# 東海第二発電所

## 工事計画認可申請に係る論点整理について (コメント回答)

平成30年7月20日

日本原子力発電株式会社

液状化強度試験箇所と周辺ボーリング孔の分布位置図

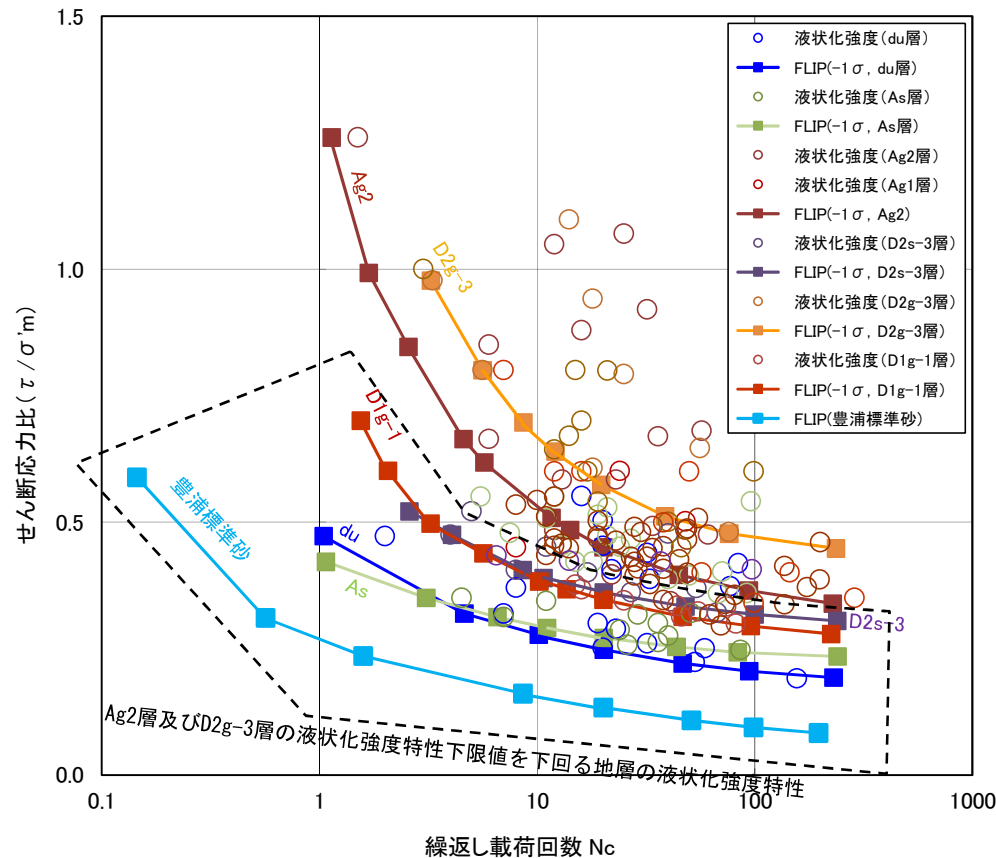
1. D2g-3層の液状化強度試験箇所の代表性について各孔のボーリング柱状図及びN値を整理し、総合的に説明すること。
2. 使用済燃料乾式貯蔵建屋及び緊急時対策所建屋は、豊浦標準砂の液状化強度特性により強制的に液状化させることを仮定した検討（ただし、使用済燃料乾式貯蔵建屋設置位置のD2g-3層、Ag2層は原地盤物性とする）について耐震計算書に記載すること。

D2g-3層の液状化強度試験箇所の代表性について各孔のボーリング柱状図、N値及び粒度分布を整理した。

- D2g-3層の分布深度は、概ねG. L. -17m～G. L. -25m程度に分布する。
- 液状化強度試験用の供試体を取得したコア（■）付近について、ボーリング（●）のコア観察記録では、数mmから数十mmの礫を含む砂礫層であり、標準貫入試験結果では、概ねN値が50以上の強固な地層であることを確認した。
- また、液状化強度試験用の供試体を取得したコア（■）とその周辺のボーリングc孔の粒度分布は同様であることを確認した。
- 以上より、当該建屋付近のD2g-3層の地質的性状に大きな差異がないことから、建屋直下で取得したD2g-3層の液状化強度特性は当該建屋付近の液状化強度特性として代表性を有するものと判断される。

鋼製防護壁の構造図

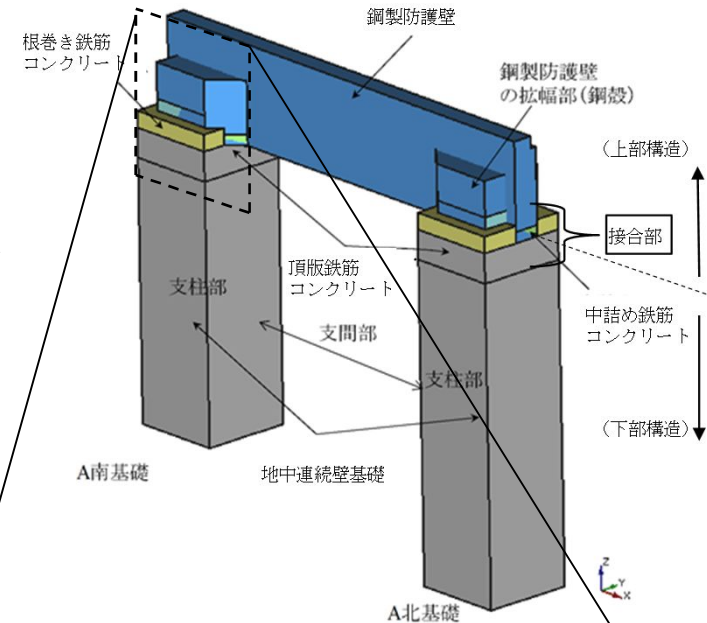
- ・ 鋼製防護壁の各基準類に基づく部材毎の設計による照査結果と3次元解析（COM3）による部材毎の照査結果を整理し、直接定着式アンカーボルトの鋼製防護壁への適用性及び設計方法の妥当性を確認すること。
- ・ 設計荷重を超える荷重に対しては、荷重の伝達メカニズムや3次元挙動について考察し、十分な靱性を有することの確認結果を説明すること。

【論点9】 原子炉建屋基礎盤の耐震評価(2/13) コメントNo.2  
概要

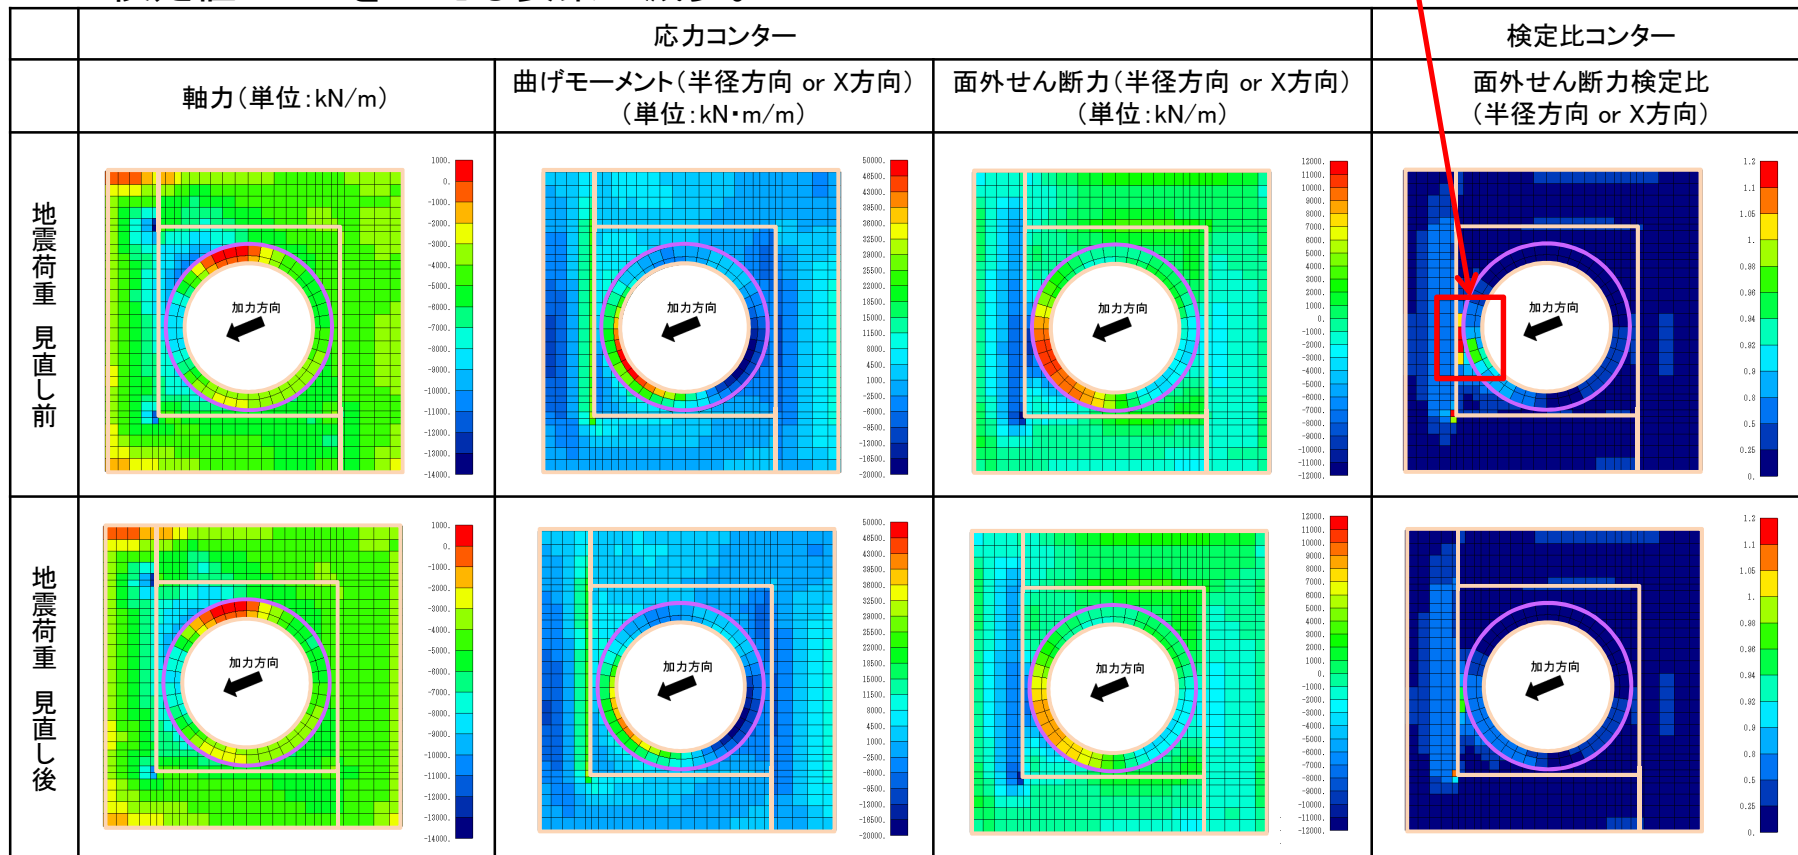
前回の審査会合からの地震荷重見直し前後の比較について、計算条件の変更点を整理し、評価結果に支配的な変更点を分析して示すこと。

- ✓地震荷重の見直しにより、基礎盤に生じる応力が減少。
- ✓特に、シェル壁周辺の応力が低下。
- 検定値が1.0をこえる要素が減少。

【論点9】 原子炉建屋基礎盤の耐震評価(10/13) コメントNo.3  
 応力平均化について

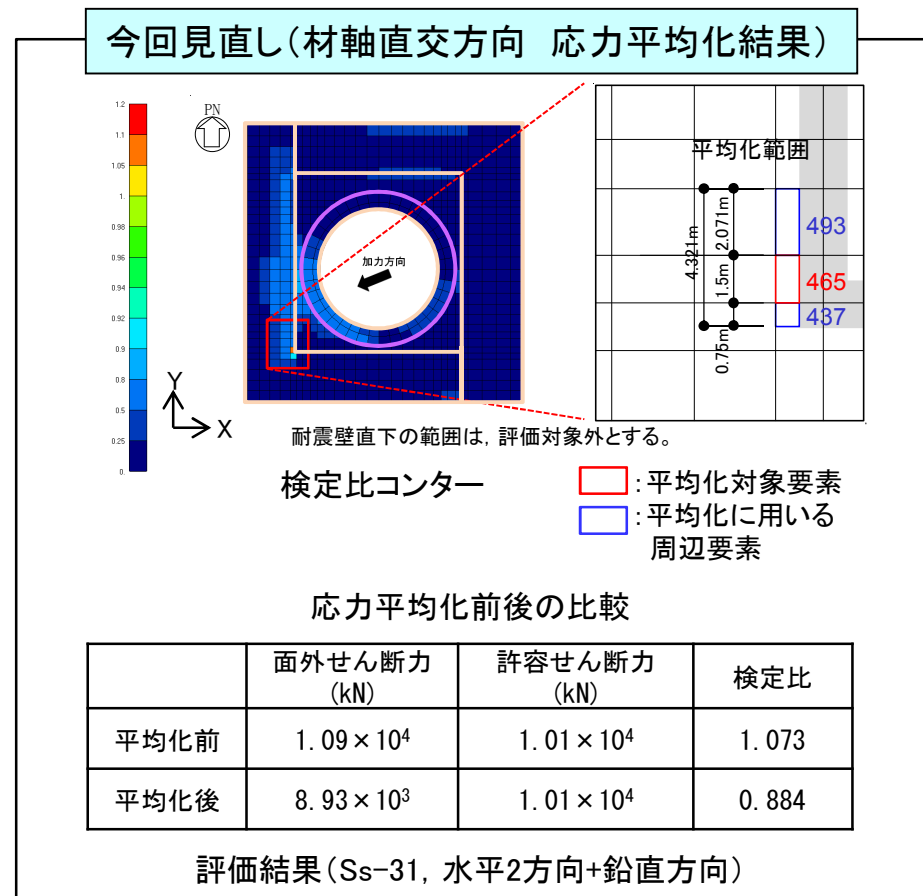
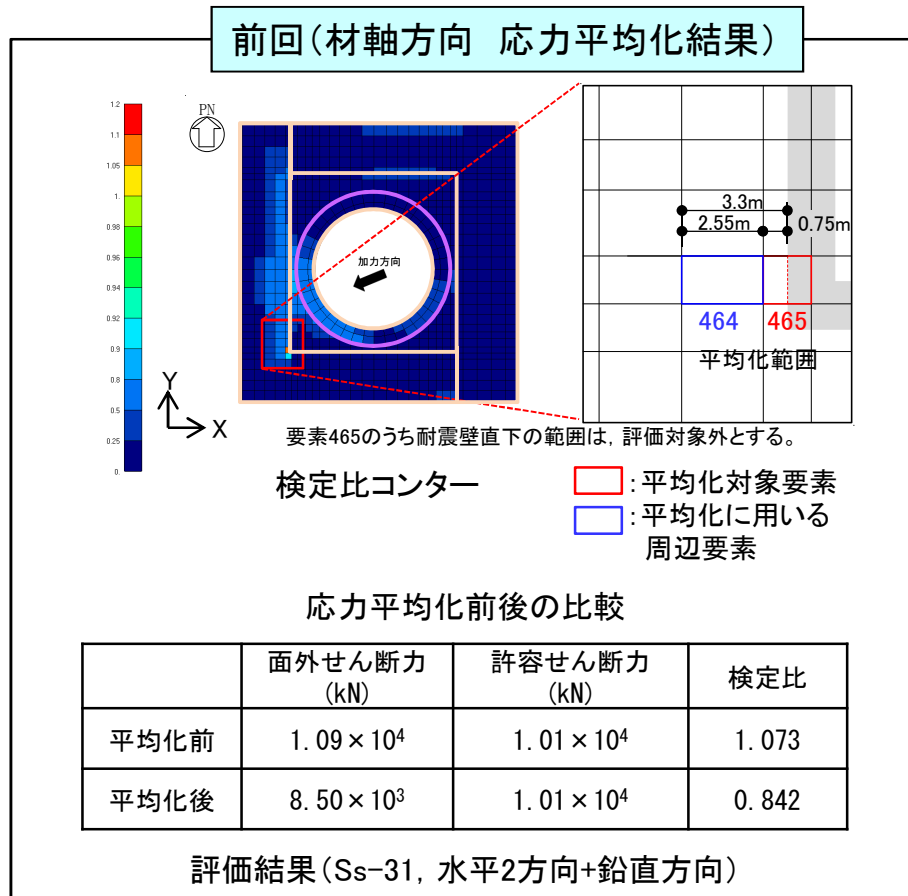
No.	コメント	回答
1	基礎スラブの面外せん断耐力実験の結果について、東海第二の原子炉建屋基礎盤への適用性をより詳細に検討すること。	「補足-370-12原子炉建屋基礎盤の耐震性評価に関する補足説明」に反映。
2	地震荷重見直し前後の比較について、計算条件の変更点を整理し、評価結果に支配的な変更点を分析して示すこと。	地震荷重の見直し及びせん断力分配解析の見直しによる影響が大きいことを確認した。
3	応力平均化について、平均化する方向を整理して示すこと。	せん断終局強度を適用するにあたり、材軸直交方向の応力再配分を考慮した応力平均化を行う。
4	せん断終局強度を適用することを踏まえ、Sクラスの機器・配管系に対する支持機能への影響を検討した上で、せん断終局強度を適用する際の配慮について設計方針を示すこと。	<ul style="list-style-type: none"> <li>・材軸直交方向に応力平均化を考慮することでRC-N短期許容応力度以下となることから、Sクラスの機器・配管系に対する支持機能への影響しないことを確認した。</li> <li>・設計方針を「V-2-1-9機能維持の基本方針」、「V-2-9-3-4_原子炉建屋基礎盤の耐震性についての計算書」に反映する。</li> </ul>

- 応力集中が見られる要素No.465について、材軸方向の平均化範囲が基礎スラブ厚さ5m未滿となる、隣接する要素No.464までの3.3mの範囲で応力平均化を行い、検定比が1.0未滿になることを確認した。
- また、応力集中が見られる要素No.465について、材軸直交方向の平均化範囲が基礎スラブ厚さ5m未滿となる、隣接する要素No.437,493との約4.3mの範囲で応力平均化を行い、検定比が1.0未滿になることを確認した。

材軸直交方向 応力平均化結果

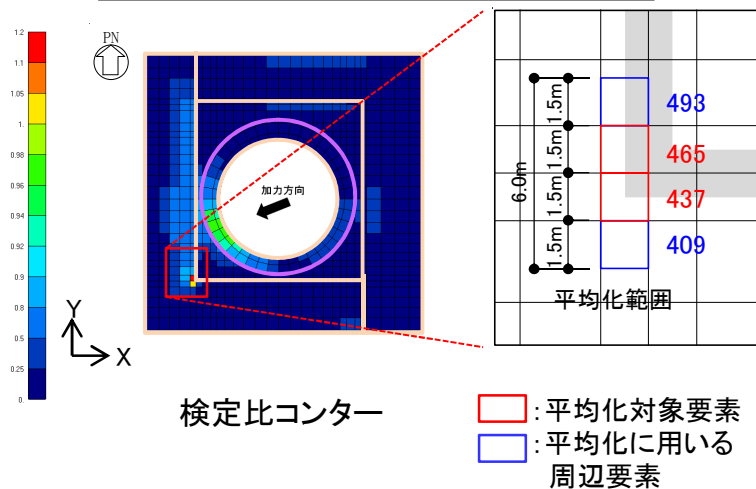
せん断終局強度を適用することを踏まえ、Sクラスの機器・配管系に対する支持機能への影響を検討した上で、せん断終局強度を適用する際の配慮について設計方針を示すこと。

- 水平2方向+鉛直方向入力(半径方向 or X方向)に対しては、一部の要素で短期許容応力度を超過するものの、短期許容応力度を超過する要素についても、材軸直交方向に応力平均化を考慮することでRC-N短期許容応力度以下となることから、Sクラスの機器・配管系に対する支持機能への影響しないことを確認した。

図8 質点系モデルによる加速度  
応答スペクトル  
(EL.46.5m 鉛直方向加振時)

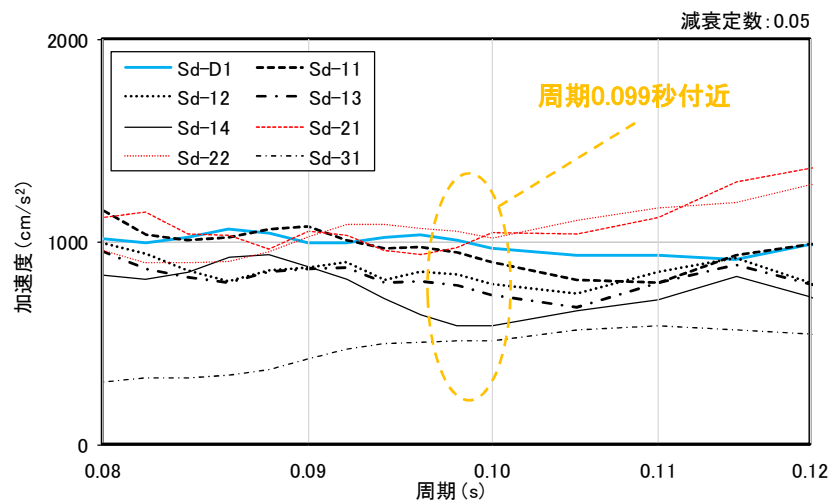
◆コメント 評価対象要素及び対象とする入力地震動の選定根拠を示すこと。

- ✓ 燃料プールウェル壁のEW方向に開くモード(10.06Hz/0.099秒)付近でSd-D1を上回るのは以下の2波  
⇒Sd-21,Sd-22

- ✓ 水平(EW方向)と鉛直地震力を組み合わせた地震荷重に対する検定比はSd-D1が最大となる。
- ✓ 静的応力解析による検定比に鉛直方向単独入力時に発生する開閉モードによる応答増幅率を乗じるため、応力解析による検定比が大きい地震動を選定。  
⇒Sd-D1を選定

図5 ATWS事象時の原子炉圧力変化(運転圧力との差)

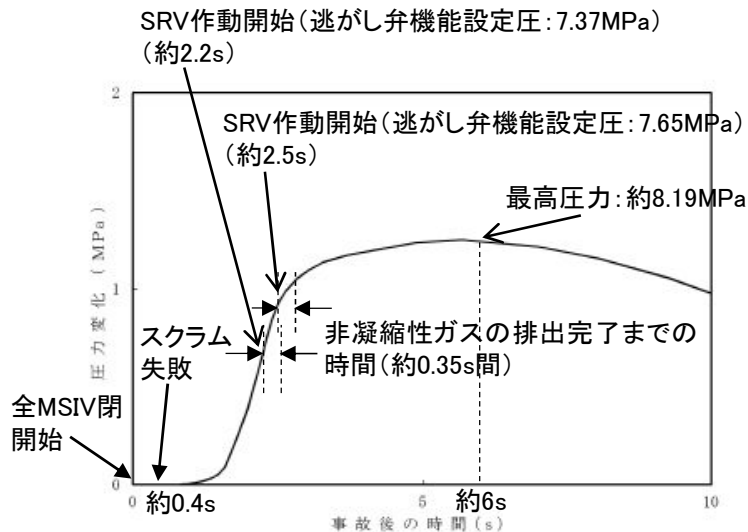
## 【論点15】 強度評価におけるPCV動荷重の考慮(5/7)

図7 原子炉圧力と線形補間した圧力振幅の関係

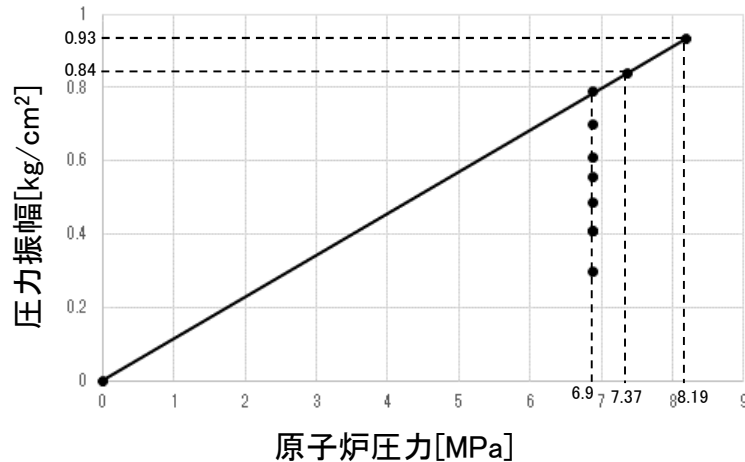
- 前頁のとおり、ATWS事象におけるSRV作動時の動荷重はDBA条件と同等で良いと考えられるが、図6に示すクエンチャ開発時の気泡脈動の測定試験では原子炉圧力が上昇する条件で実施していない等により、原子炉圧力上昇時のSRV作動時の動荷重には不確かさが存在することを踏まえ、原子炉圧力に比例して気泡脈動の圧力振幅が大きくなると仮定した評価を実施
- 保守的にATWS事象時の最大の原子炉圧力に応じた気泡脈動の圧力振幅を線形補間により算出(圧力振幅:0.93kg/cm<sup>2</sup>(図7, 図8))
- ATWS事象時の原子炉圧力上昇による非凝縮性ガスの排出は事象初期のみであるため、事象初期の原子炉格納容器圧力と算出した圧力振幅を組合せて強度評価を実施した結果、許容応力に対して十分な裕度があることを確認。また、SRV作動を考慮した動荷重の組合せのうち「ATWS時最大圧力(200kPa) + SRV作動荷重※1」に包絡される結果となる(表4)

図9 原子炉格納容器本体に生じる動荷重の概要

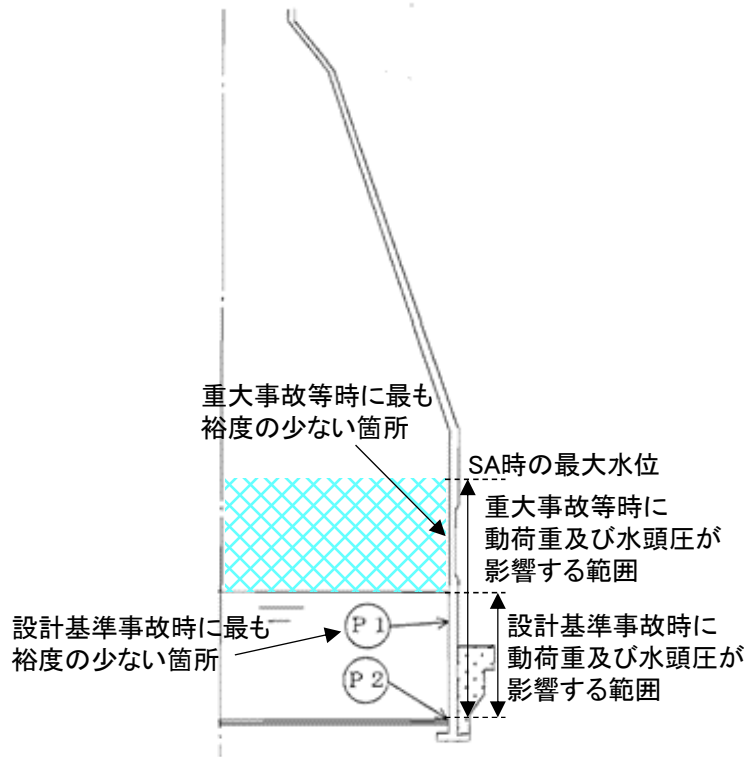
## ④SA時の強度・耐震評価について、SA時のサプレッション・プール水位による動荷重への影響を説明すること

- SA時に代替格納容器スプレイ冷却系(常設)等による代替格納容器スプレイを実施する場合、外部水源の持ち込みによりサプレッション・プールの水位が上昇することで、動荷重及び水頭圧の影響する範囲が増え、原子炉格納容器本体のうち最も裕度の少ない箇所がDBA時と異なる(図9, 表5)
- SA時に最も裕度の少ない箇所は、原子炉格納容器本体の厚さが他よりも薄い箇所であり、他の箇所よりも圧力影響が増えるため、原子炉格納容器本体の厚さが薄くなった影響を応力に対して簡易的に割り増した強度評価を実施し、健全性に影響がないことを確認(表6)。詳細な評価として、原子炉格納容器の応答解析を実施した上で、強度・耐震評価を実施中(評価結果は計算書に反映)

図1 安全弁設置位置

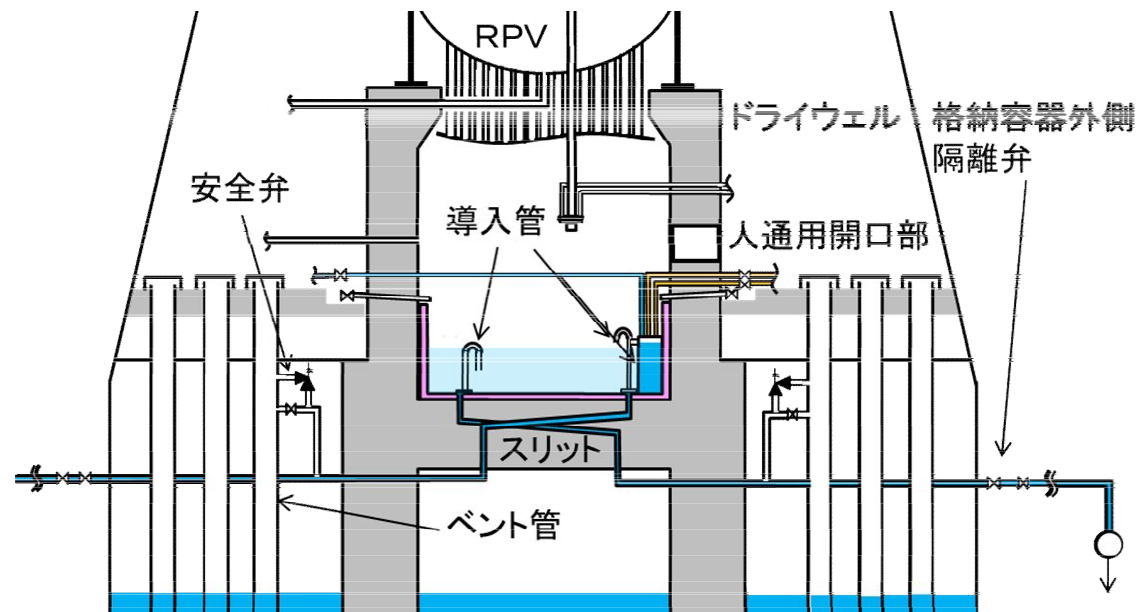
＜コメント⑦＞ 安全弁の吹出し圧力, 吹出し量, 反力について説明すること。

万が一に排水配管側が加圧された場合に配管及び格納容器外側隔離弁の損傷を防止するため、デブリによる配管内部の流体が膨張し圧力上昇することを想定して念のため安全弁を設ける設計とする。設置する位置について図1に示す。

安全弁の吹出し圧力は、PCVバウンダリの限界圧力での健全性確保を考慮し、0.62 MPa以下とする。
